2010 年 2月吉日
東洋バルブ株式会社

アバカス継手付きバルブ 設計変更のお知らせ

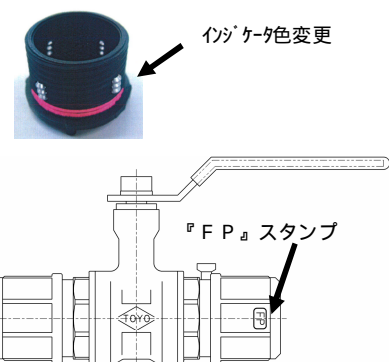
この度、弊社では既報の「アバカス(FP)継手品揃え」に併せて、アバカス継手付きバルブについても継手部のOリングをFKM製に設計変更させていただくことになりましたのでお知らせいたします。今後とも弊社製品に変わらぬご愛顧の程、宜しくお願いいたします。 敬具

変更箇所	現行品	新型品
O-リング	材質:EPDM (Oリング色:茶褐色)	材質:FKM (Oリング色:茶褐色)
リテーナ	インジケータ色:ピンク	インジケータ色:紫
梱包箱	印刷色:ピンク	印刷色:紫
本体表示	-	接続ナット部に「FP」を 不滅インクにてスタンプ
